## RÉVISION 002 INVITATION À SOUMISSIONNER DEMANDE D'OFFRES À COMMANDES

Mise à niveau des systèmes mécaniques, Lieu historique national de la bataille-de-la-Ristigouche

Dossier : Mise à niveau des systèmes mécaniques  
Projet APC : 1408-4  
No d'addenda : ME-01  
Date: 2 février 2022  
Propriétaire : Parcs Canada  
No de projet: 157101777

Addenda A-01 / Addendum A-01  
2021-12-06

**LÉGENDE DES PORTES / DOORS LEGEND**  
ÉCHELLE - SCALE 1 : 50

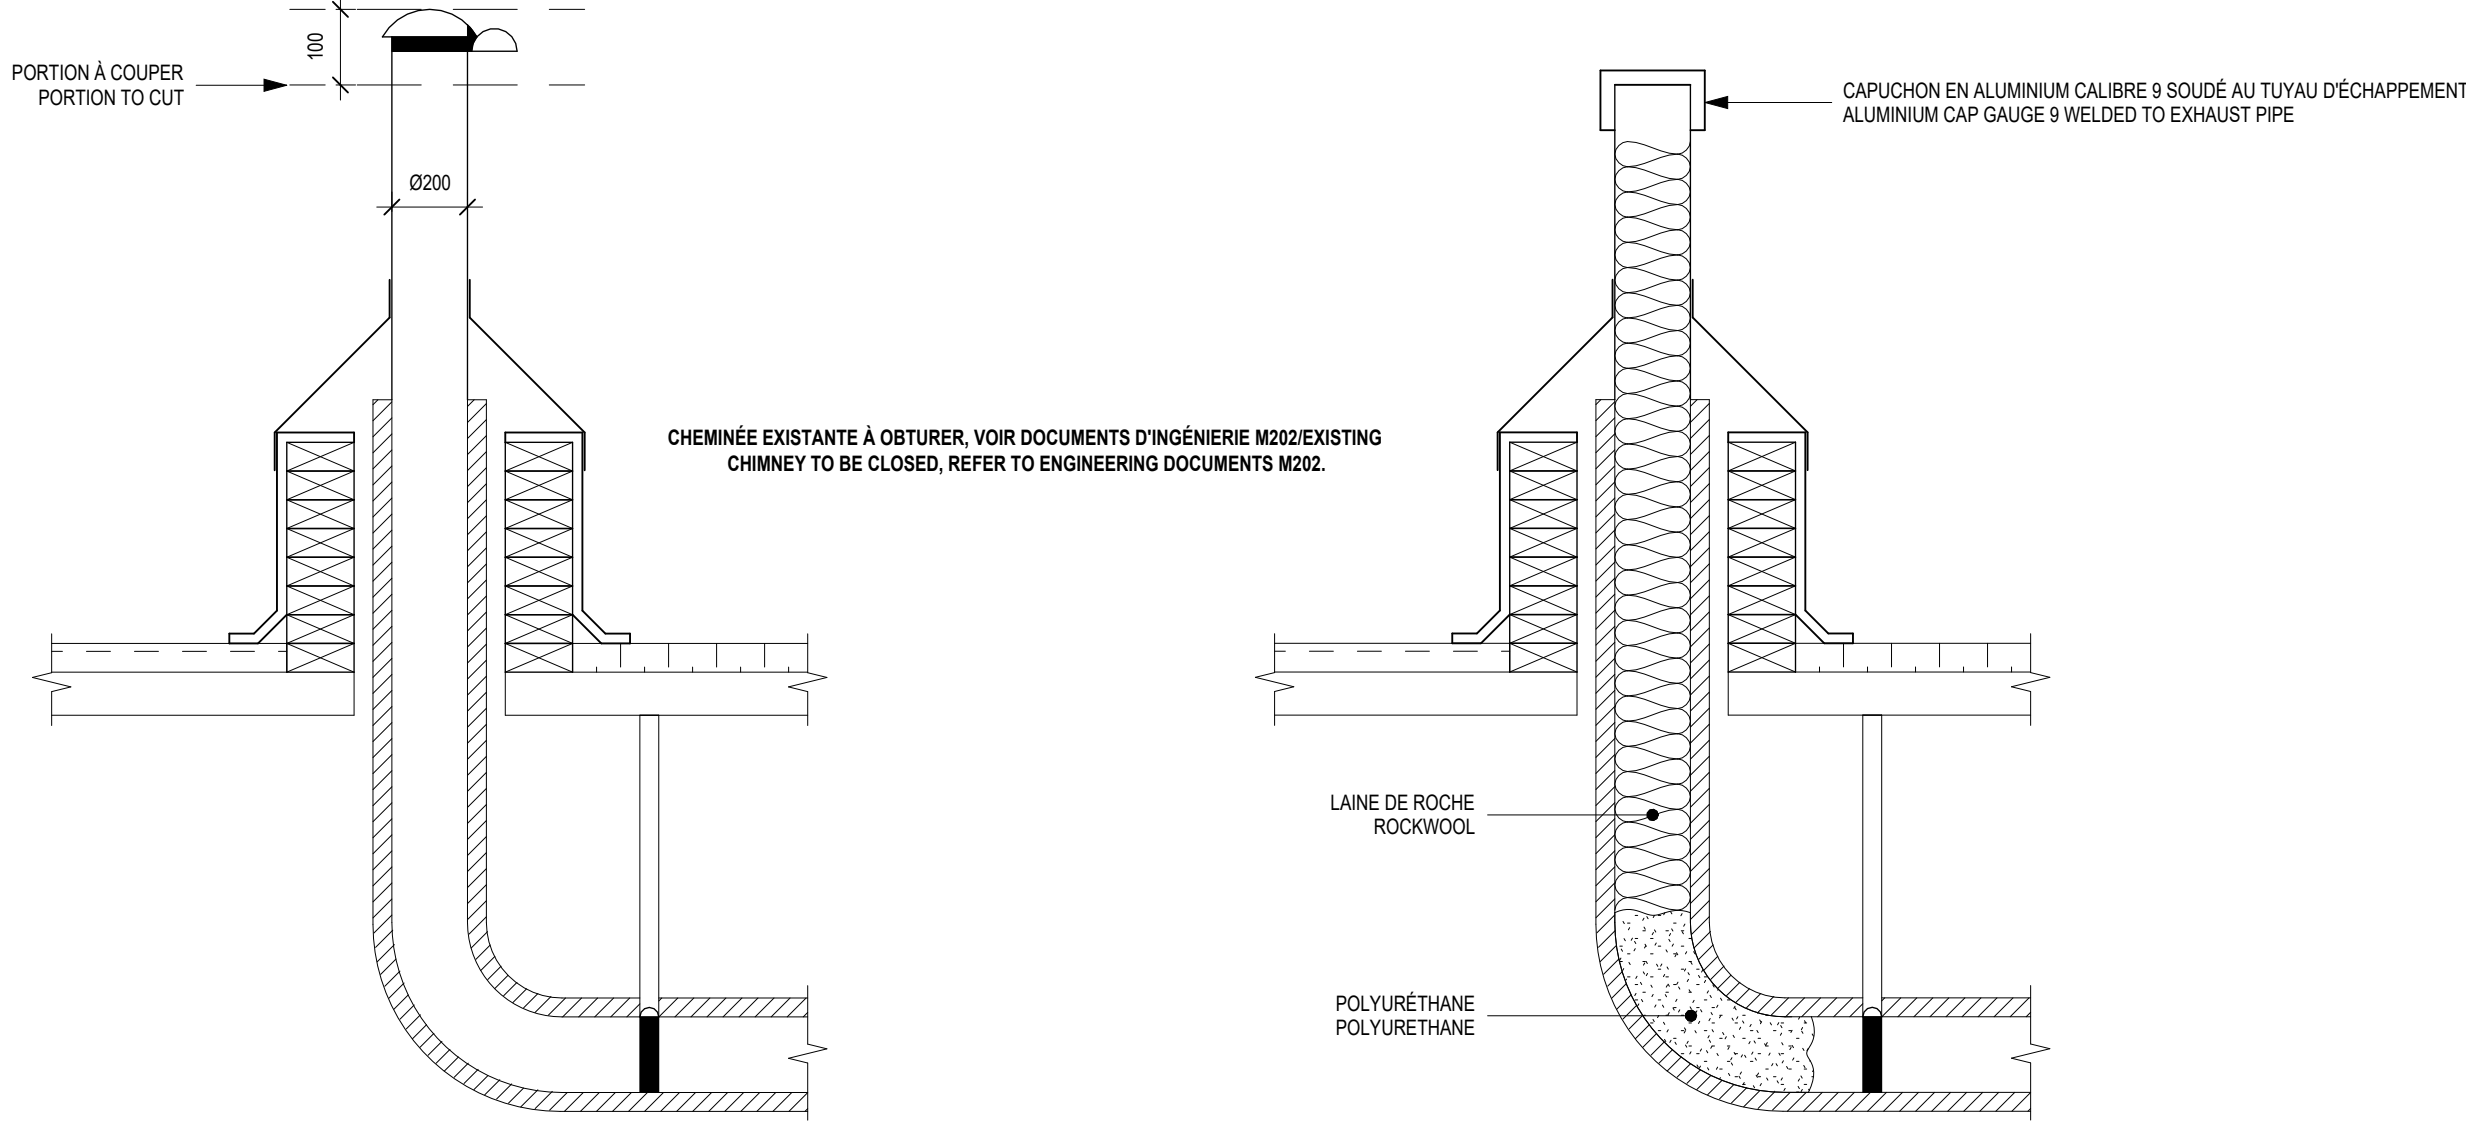
- a) **Page A02 – Plan SOUS-SOL – DEMOLITION : Une note est ajoutée concernant la démolition de la porte dans le corridor. / Sheet A02 – Plan BASEMENT – DEMOLITION : A note is added regarding the demolition of the door in the corridor.**
- b) **Page A02 – Plan SOUS-SOL – CONSTRUCTION : Une ouverture à boucher est ajoutée dans le mur extérieur. / Sheet A02 – Plan BASEMENT- CONSTRUCTION : An existing opening to be closed is added in the exterior wall.**
- c) **Page A02 – Plan SOUS-SOL – CONSTRUCTION : Le sens d'ouverture de la porte P4 est modifié. / Sheet A02 – Plan BASEMENT – CONSTRUCTION : The direction of door swing of the door P4 is modified.**
- d) **Page A02 – LÉGENDE – CONSTRUCTION : La note 8 est ajoutée. / Sheet A02 – LEGEND – CONSTRUCTION : The note 8 is added.**
